Białystok, dnia 24.05.2016 r.

Numer pisma: DA-ZP-252-22-1/16

Dotyczy: postępowania przetargowego w trybie przetargu nieograniczonego na dostawę akcesoriów i części wymiennych do aparatury medycznej, oznaczenie postępowania: DA-ZP-252-22-16.

Dotyczy pakietu nr 21

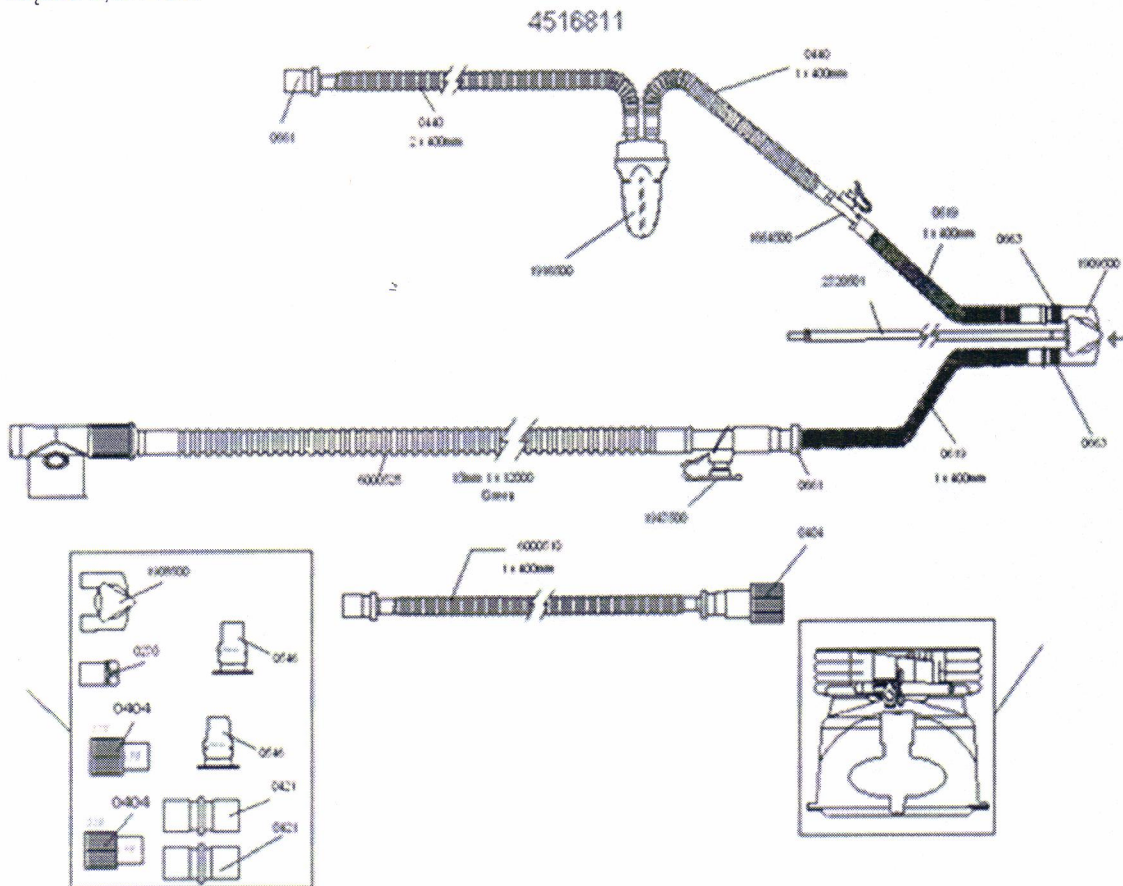
Prosimy o dopuszczenie kompatybilnego, wysokiej jakości zestaw rur jednorazowych do respiratora, posiadający spiralną grzałkę w drenie wdechowym, z dwoma kolorami rur odróżniających wdech i wydech; posiadający komplet adapterów umożliwiających stosowanie układów do różnych typów respiratorów. Komplet musi zawierać komorę z automatycznym pobieraniem wody i z pływakami zabezpieczającymi przed dostaniem się wody do układu oddechowego. Układ przeznaczony do pracy respiratora przy przepływie powietrza > 4 L/min. Układ wraz z komorą nawilżacza musi stanowić komplet, tj. znajdować się w jednym opakowaniu.

W skład układu o długości 1,6m wchodzi : - ramię wdechowe :

2 przezroczyste rury noworodkowe 10 mm (zielone), ramię wdechowe do komory nawilżacza jest o długości 40 cm, długość ramienia wdechowego 120 cm + 40 cm zaopatrzone w port umożliwiający podłączenie czujnika temperatury (także do nawilżacza MR850F&P), spirala grzejna między nawilżaczem a pacjentem z koniczynowym złączem do adaptera

- Y noworodkowy rozłączalny, z portem i drenem ciśnieniowym

- ramię wydechowe: 2 przezroczyste rury noworodkowe 10 mm (białe) długości 120 cm + 40 cm, samouszczelniająca się pułapka wodna typu noworodkowego, port 7,6 mm

Odpowiedź: Nie dopuszczamy.
